Oggetto: **Comune di Palosco - Contributo per la verifica di assoggettabilità alla Valutazione Ambientale Strategica (VAS) relativa all'approvazione dell'ambito di trasformazione AT2 (Area produttiva Ovest di via delle Arti) presentata dalle società M.A.CO. S.r.l. e IEC LOG S.r.l.**

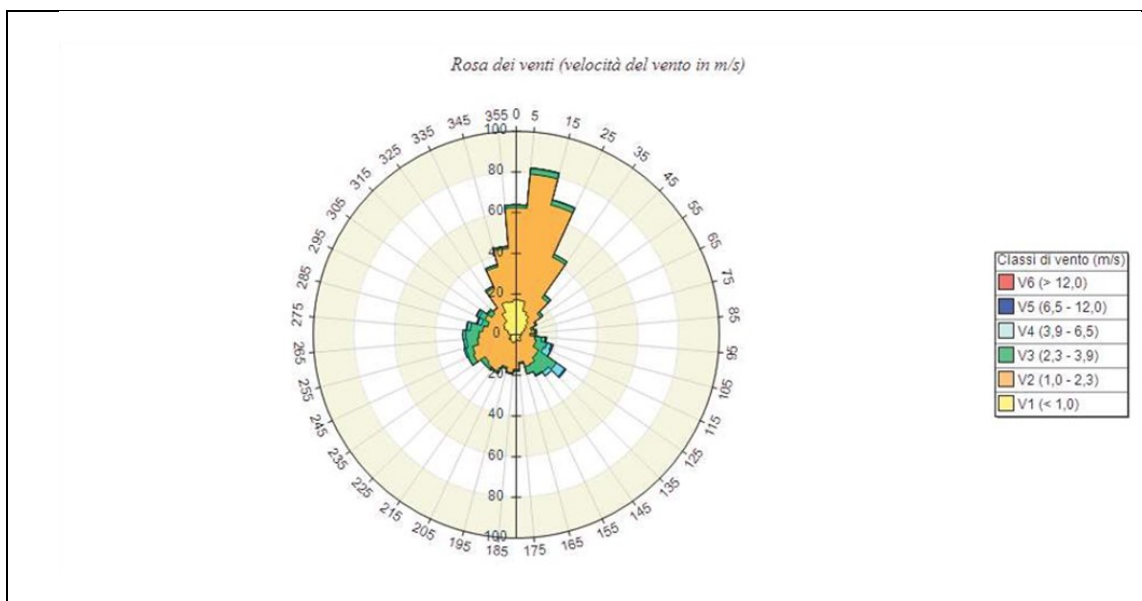
Le dimensioni dell'area di indagine non risultano specificate ma solo rappresentate.

Sono stati considerati 18 recettori scegliendo prevalentemente edifici ad uso residenziale localizzati lungo le strade maggiormente interessate dal traffico indotto. È stata individuata in cartografia la posizione del singolo recettore.

Nello studio non vengono specificati i dati orografici utilizzati come input al modello, tuttavia per analogia con precedenti studi basati sull'impiego di MMS Caline, si ipotizza che gli stessi siano stati forniti dalla stessa società fornitrice del software e che pertanto siano stati ricavati dal DTM SRTM (Shuttle Radar Topography Mission) della NASA con risoluzione spaziale a partire da 100 x100 metri.
